関西電力株式会社美浜発電所 3号機における 火災防護の不備に関する検査結果

令和4年7月 22 日
原子力規制庁

美浜発電所3号機 工事計画に従った評価・施工の不備による補助給水機能に対する不十分な火災防護対策に関する評価書

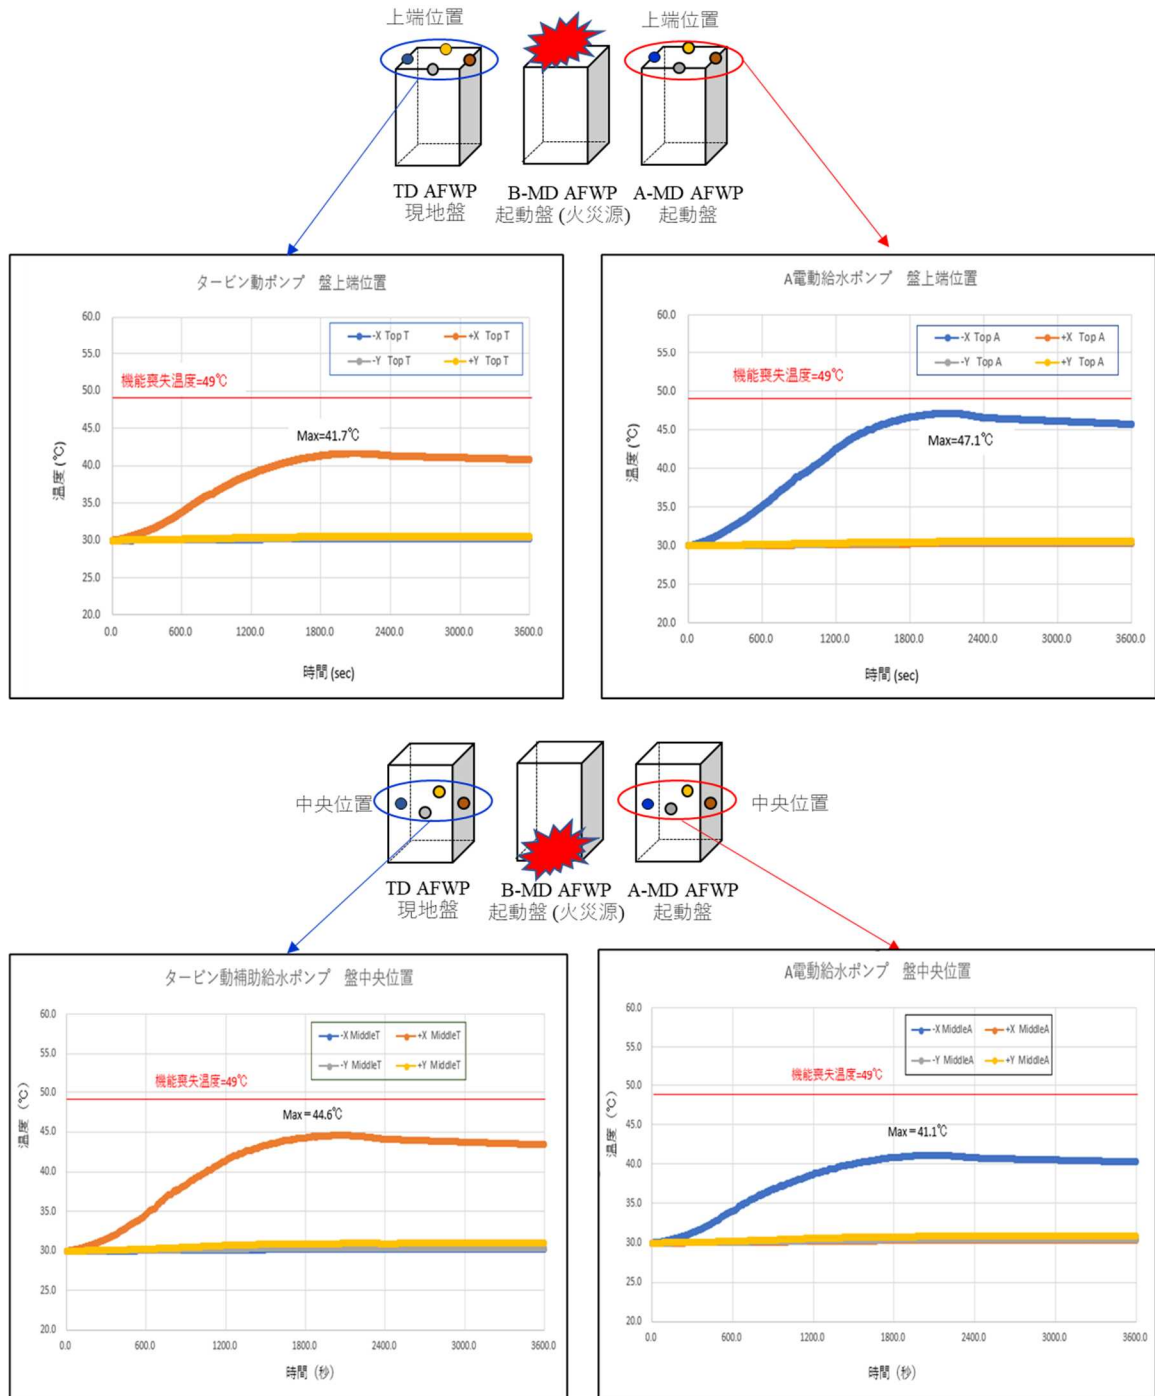
補助給水ポンプエリアでの火災を想定した場合、即座にはプラントの運転に影響を与えないが、火勢が強く運転継続が困難な場合、事業者の手順書では手動トリップを行う手順となっている。そこでリスク評価上は手動トリップを起因事象として、補助給水ポンプ3台が使えない場合の条件付き炉心損傷確率を計算した結果、 4.9×10^{-3} を得た。

継続時間は、当該プラントが2021/6/23に起動し10/23に定検を開始したため、約4ヶ月(0.33年)となることから ΔCDF は

$$0.33 \times 4.9 \times 10^{-3} = 1.6 \times 10^{-3} > 1 \times 10^{-6} \text{ (白)}$$

白以上の結果が得られたことから、図5のとおりFDS (Fire Dynamics Simulator)コードによる火災伝播解析(詳細評価)に進む。

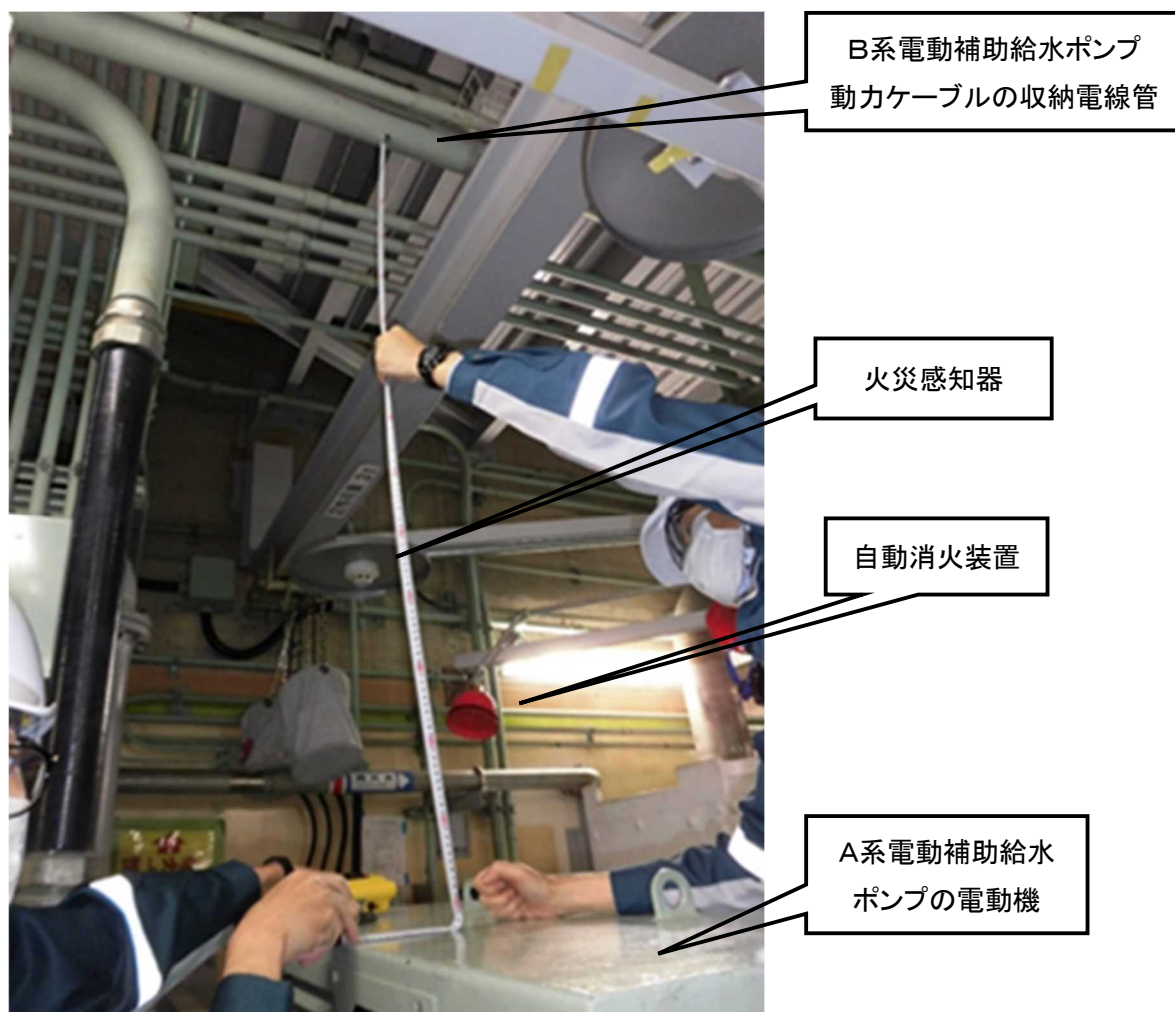
B系電動補助給水ポンプの動カケーブル収納電線管がA系電動補助給水ポンプの電動機の約 1.4m 上部を通過している。火災感知器と自動消火装置は設置されている。
